Samråd om detaljplan för Luossavaara 1:2, Lokstallet, Kiruna kommun

Detaljplanen hanteras med ett **utökat förfarande**. Under samrådstiden som har pågått mellan den 11 november – 2 december 2020 har samråd skett med berörda förvaltningar inom kommunen, statliga verk, länsstyrelsen samt berörda sakägare och andra med väsentligt intresse av planen. Samrådshandlingar har skickats ut till ovan nämnda, vilka har beretts tillfälle att yttra sig över upprättat detaljplaneförslag. Under samrådstiden har totalt 15 skriftliga yttranden inkommit.

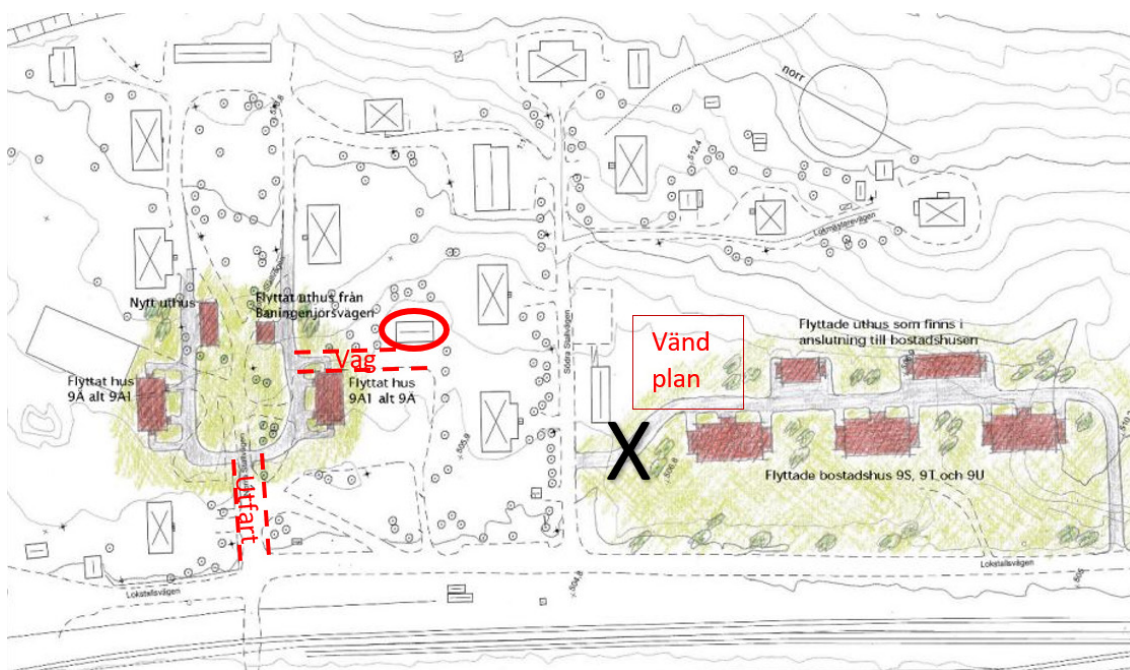
Det finns inga vägområden och parkeringsplatser redovisade i detaljplanen. Det är en viktig del i en detaljplan. Detaljplanen bör kompletteras med den informationen. Det som jag har sett vad gäller vägar i området kommer från en idéskiss. Se nedan.

Jag anser att området med hus på på fotbollsplan inte ska ha någon utfart mot S:a stallvägen man bör istället göra en vändplan och endast ha utfart mot Lokstallsvägen. Tre hus borde klara sig med en utfart. Där utfartsvägen är ritad finns befintliga parkeringsplatser med motorvärmare som i så fall måste tas bort. Utfartsvägen ökar också trafiktrycket på S:a stallvägen som redan idag är tillräckligt stor.

Det inringade uthuset bör få en väg. I dag går den naturliga vägen till uthuset över LKAB:s mark där det har varit en personalparkering. Vid avstyckningen av fastigheten för Lokstallets bostadsrättsförening missade man åtkomst till uthuset. Det skulle vara fint om man kunde fixa det i detaljplanen.

Kommentar: *Detaljplanen reglerar inga gatuområden då dessa är enskilda och bedöms kunna lösas inom kvartersmarken. Prickad mark regleras i plankartan för att bland annat säkerställa ytor för gatuutrymme.*

Avsnittet om befintliga och tillkommande in- och utfarter förtydligas i planhandlingarna inför granskning. Ur ett snöröjningsperspektiv bedöms möjligheten att kunna anordna en infart och en utfart i respektive ände av området på fotbollsplanen viktigt. In- och utfarter samt anslutningsvägar ses över inför granskning. Att uthuset som avses ska få en körbar anslutningsväg bedöms genomförbart men frågan hanteras närmare mellan fastighetsägarna.
